RESOLUCIÓN ARCOTEL-2017-**0809**

AGENCIA DE REGULACIÓN Y CONTROL DE LAS TELECOMUNICACIONES, ARCOTEL

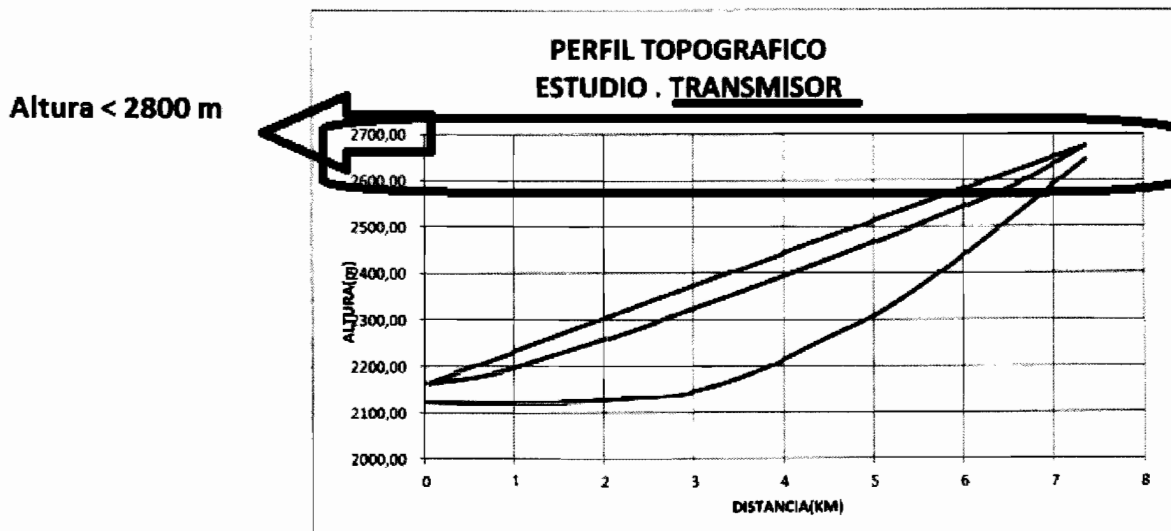
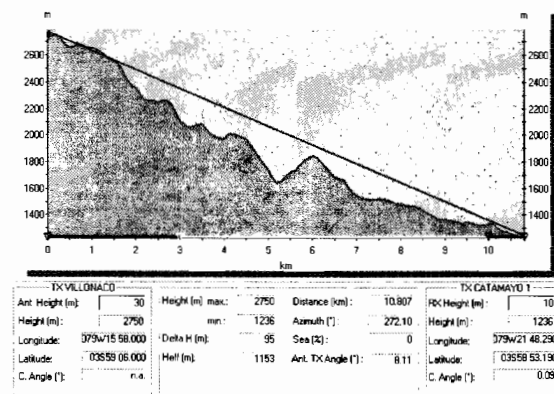
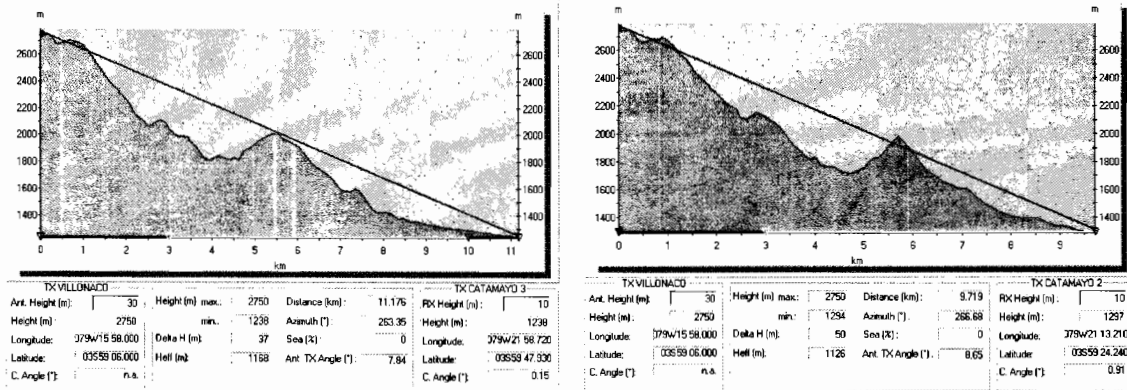
Incluso el perfil topográfico del enlace Estudio – Transmisor (Cerro Villonaco), foliación física, hoja, 56, demuestra nuevamente el error de las coordenadas:

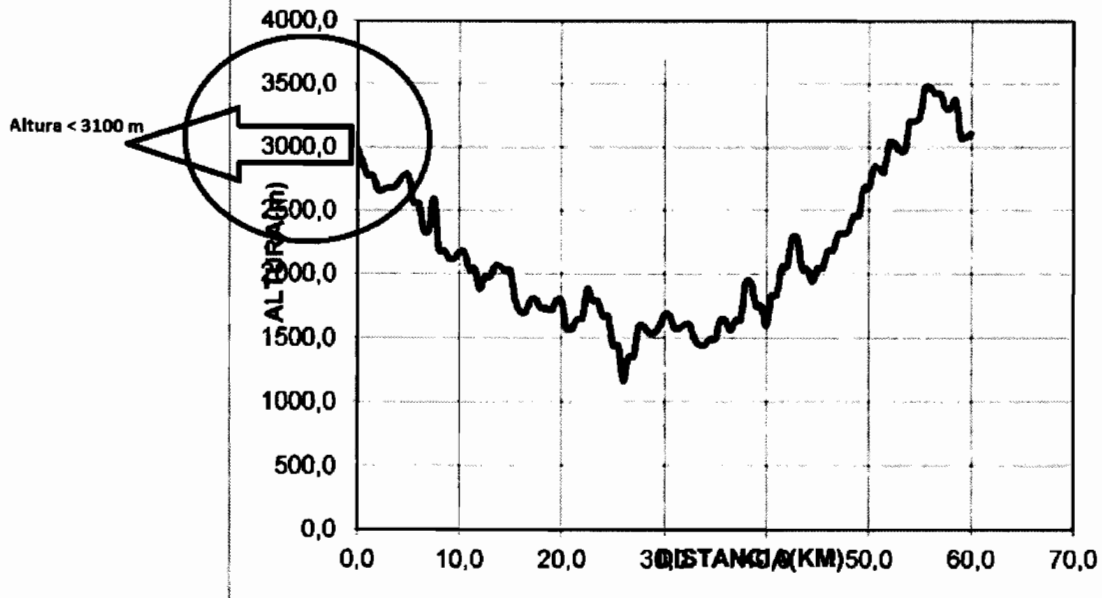
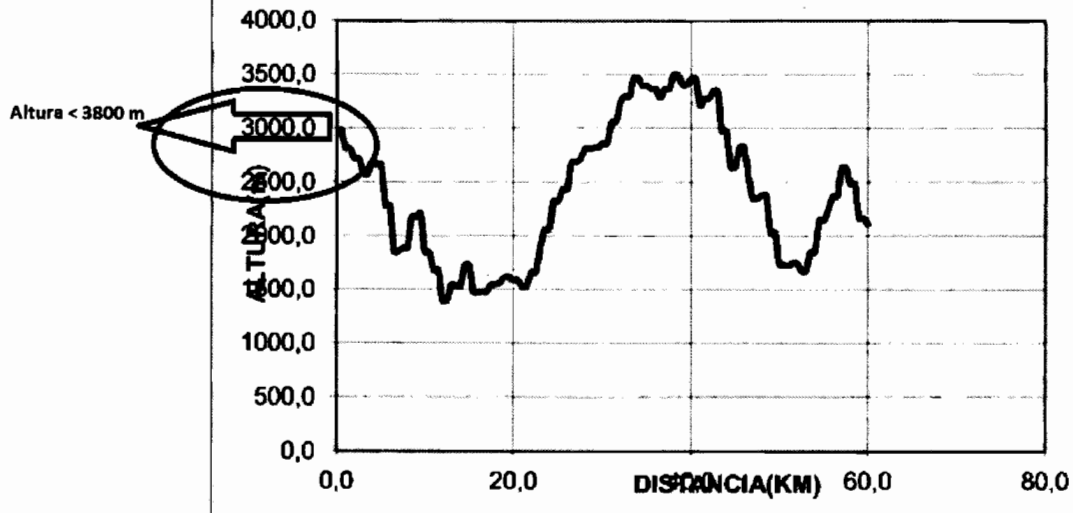
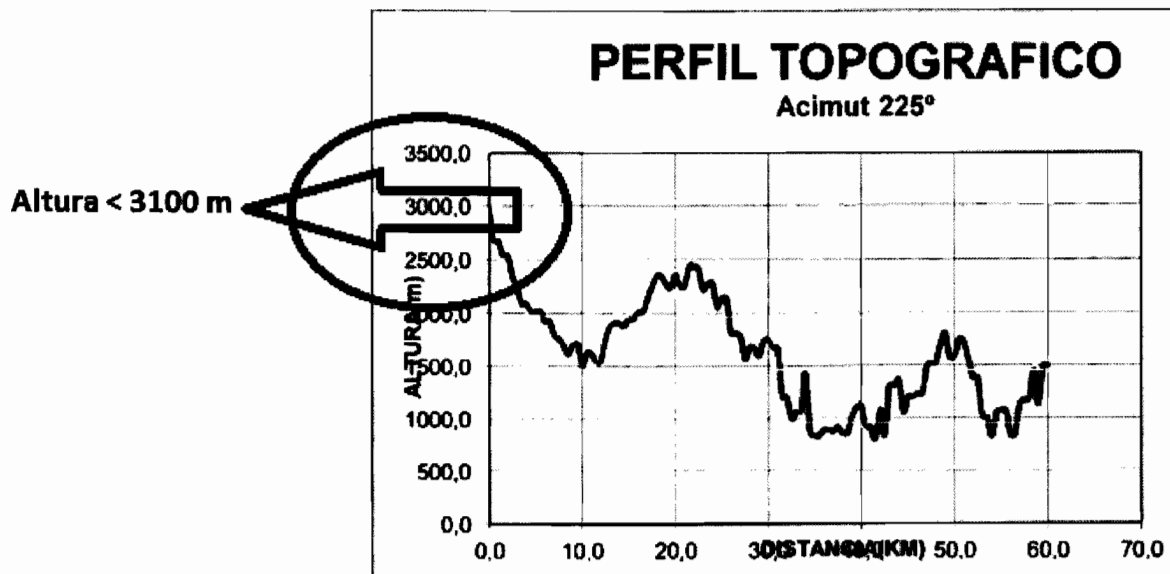
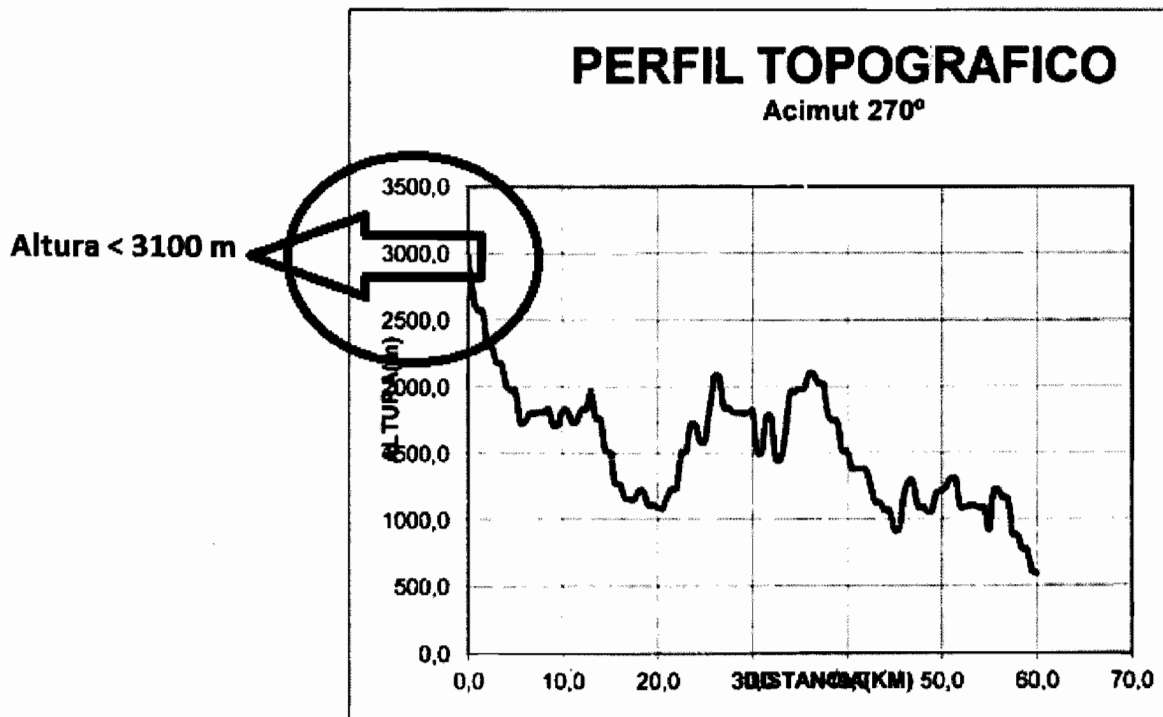
Es más que evidente el error en las coordenadas geográficas.

QUILANGA*

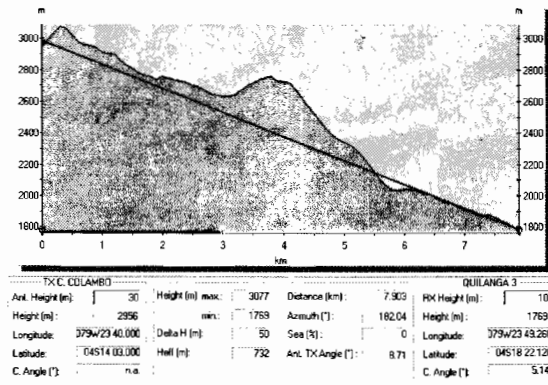
* Se observa que Quilanga es la población totalmente obstruida por la topografía del terreno
